Nouveaux joint et moyeu pour essieux TM

Produit	Tous les moyeux de la série TM
Code du joint	B1601002300A
Information	Valable à partir de Mars 2016 sur tous les nouveaux moyeux de la série TM.

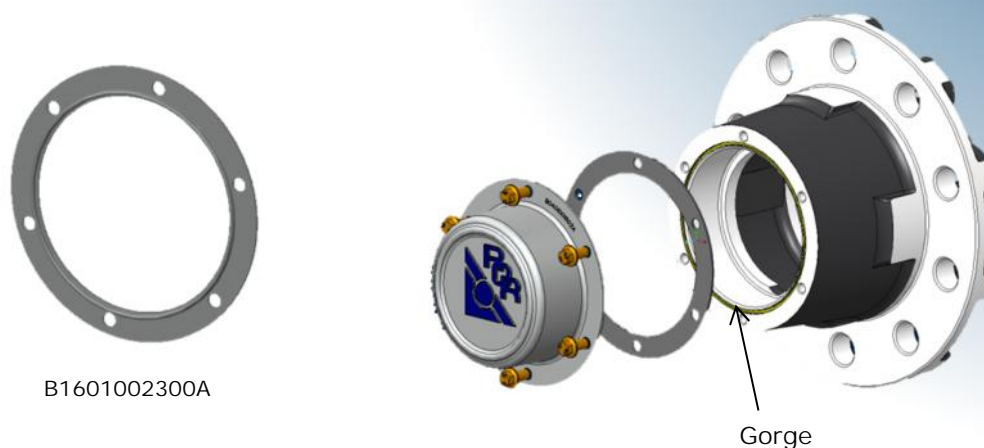
Tous les essieux de la série TM vont être équipés d'un moyeu redessiné et d'un nouveau joint monté à l'intérieur du chapeau. La nouvelle version du moyeu est entièrement interchangeable avec les versions précédentes. Le moyeu de nouvelle génération est reconnaissable par sa gorge circulaire destinée à accueillir le nouveau joint d'étanchéité et d'améliorer ainsi la retenue de la graisse dans le moyeu.
